ECE/TRANS/WP.29/2007/66
16 July 2007

Предложение по дополнению 4 к поправкам серии 03 к Правилам № 48

(Установка устройств освещения и световой сигнализации)

Представлено Рабочей группой по вопросам освещения и световой сигнализации

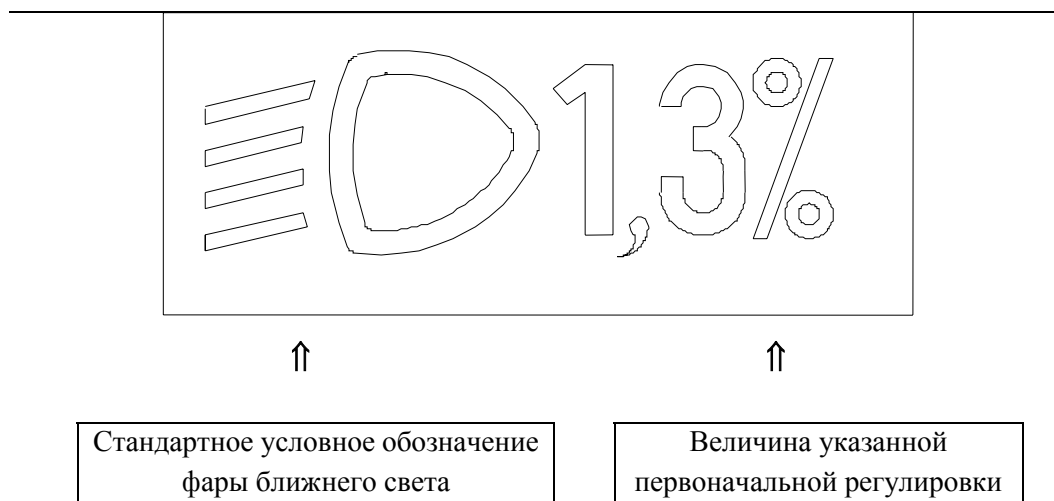
Пункт 6.5.4.3 изменить следующим образом:

"6.5.4.3 По длине: (см. рисунок ниже)

Расстояние между не должно превышать 1 800 мм.

Вместе с тем это расстояние не должно превышать 2 500 мм:

- a) для транспортных средств категорий M₁ и N₁;
- b) для всех других категорий транспортных средств в том случае, если соблюдение минимальных углов видимости невозможно из-за конструкции транспортного средства".

Указание наклона светотеневой границы передней противотуманной фары вниз
(пункт 6.3.6.1.2 настоящих Правил)

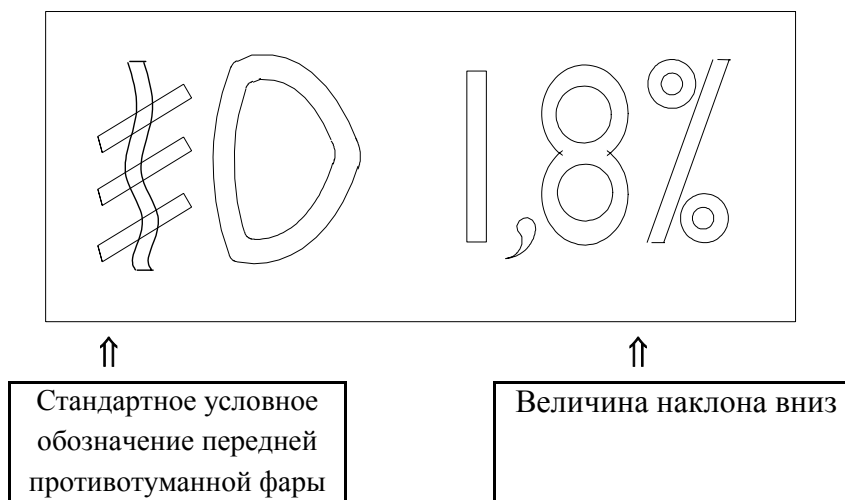
Приложение 7 изменить следующим образом:

"Приложение 7

Пример 1

Выбор размера условного обозначения и знаков оставляется на усмотрение изготовителя.
